Commission économique pour l'Europe**Comité des transports intérieurs****Groupe de travail du transport des denrées périssables****Soixante-dix-septième session**

Manuel ATP**Amendement au paragraphe 7.3.6 de l'annexe 1 appendice 2
du Manuel ATP
Traitement des cas d'application spécifiques à l'outil de
dimensionnement des engins multi-températures****Communication du Gouvernement de la France****Introduction**

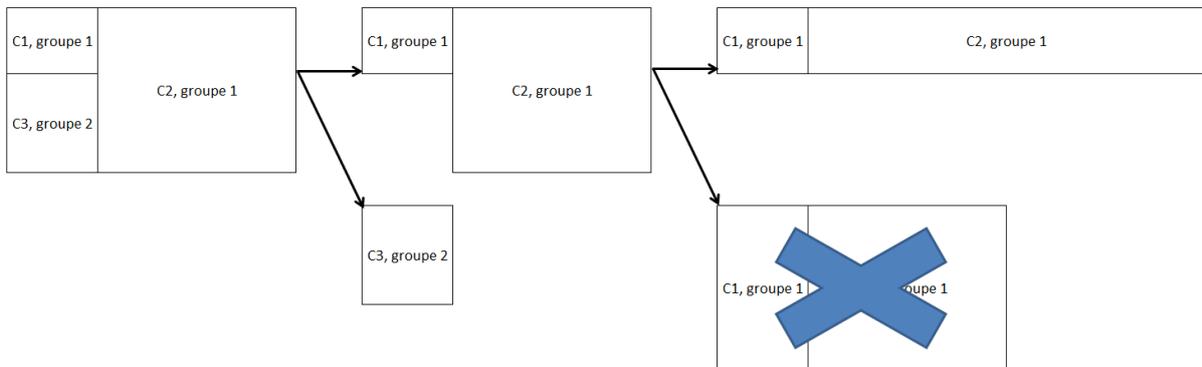
L'engin doit être dimensionné en deux temps. Dans le cas ci-dessous, le compartiment 1 (C1) et le compartiment 2 (C2) disposent d'un dispositif thermique multi-températures. Celui-ci doit donc bénéficier d'un calcul de dimensionnement avec pièce justificative à l'appui.

Le compartiment 3 (C3) disposant d'un dispositif thermique mono température doit être dissocié pour s'assurer que le volume du compartiment peut être couvert par cette même unité frigorifique.

Il convient de fixer la hauteur et largeur du compartiment et d'adapter la longueur paramétrée dans l'outil pour que la surface résultante soit égale à la surface de l'isolation de la caisse.

La surface résultante est ramenée à celle de la surface d'un parallélépipède équivalente.
